【公報種別】特許法第17条の2の規定による補正の掲載

【公開番号】特開2003-207065(P2003-207065A)

【手続補正書】

【図3】

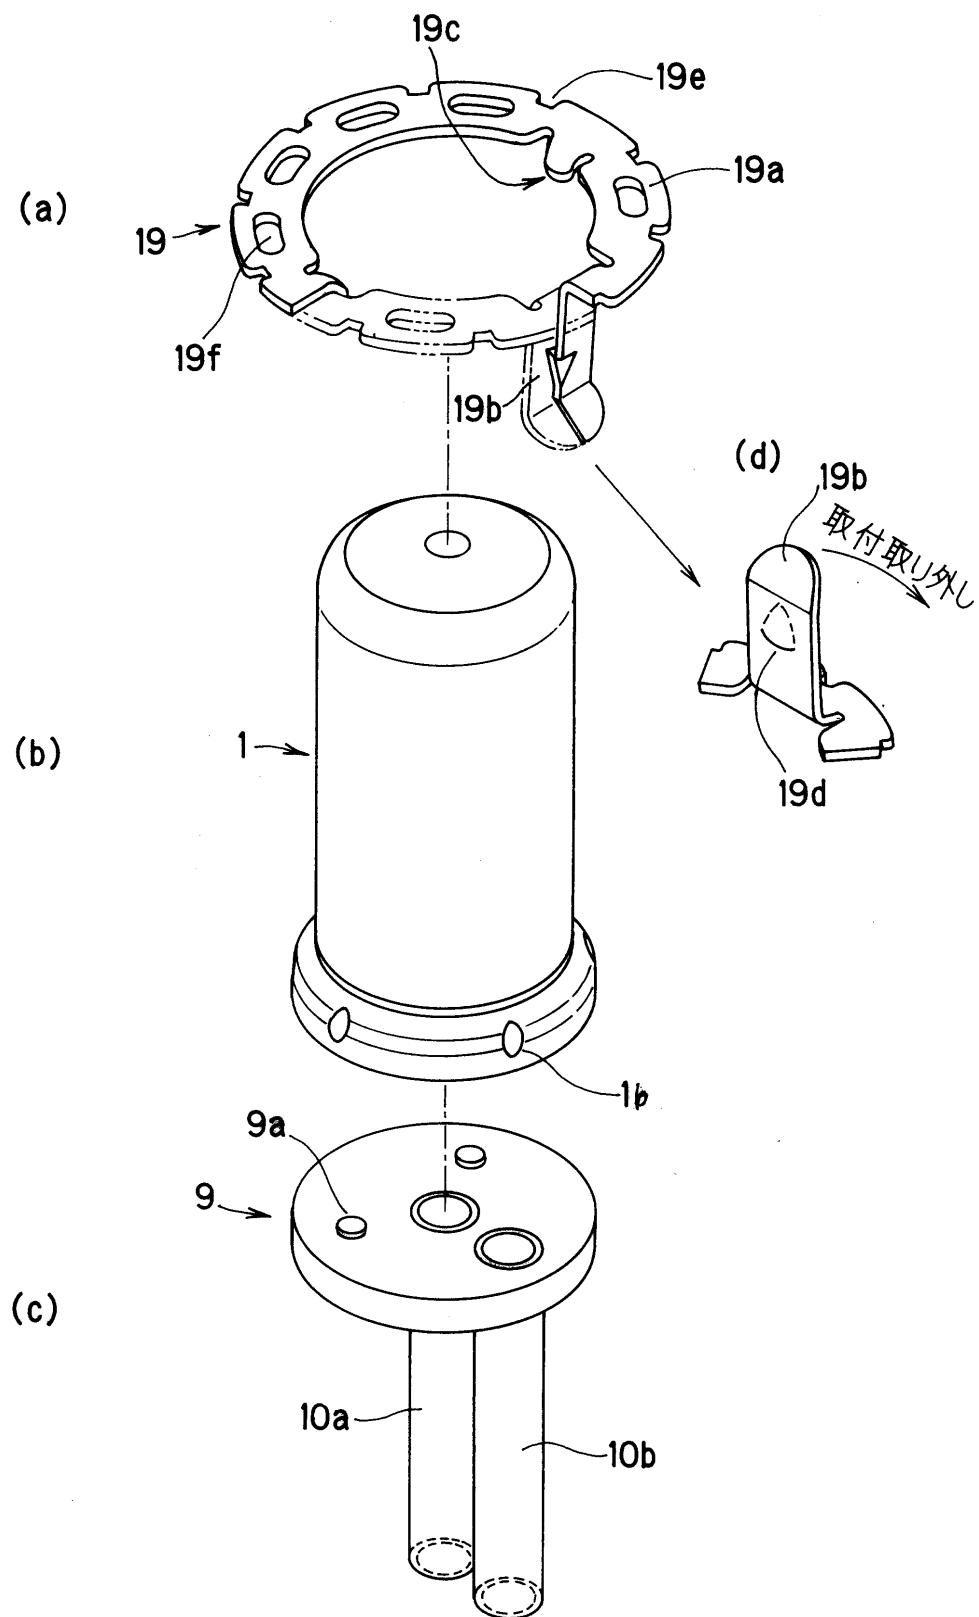
【補正対象書類名】図面

【補正対象項目名】図3

【補正方法】変更

図3、図4に示すように、ケース1と蓋体9とを一体に溶接し、プラケット19の位置出し凸部19cをケース1のコイル部位置出し凹部1bに係合しながらフック部19bの係合部19dを蓋体9の下面に係合する。
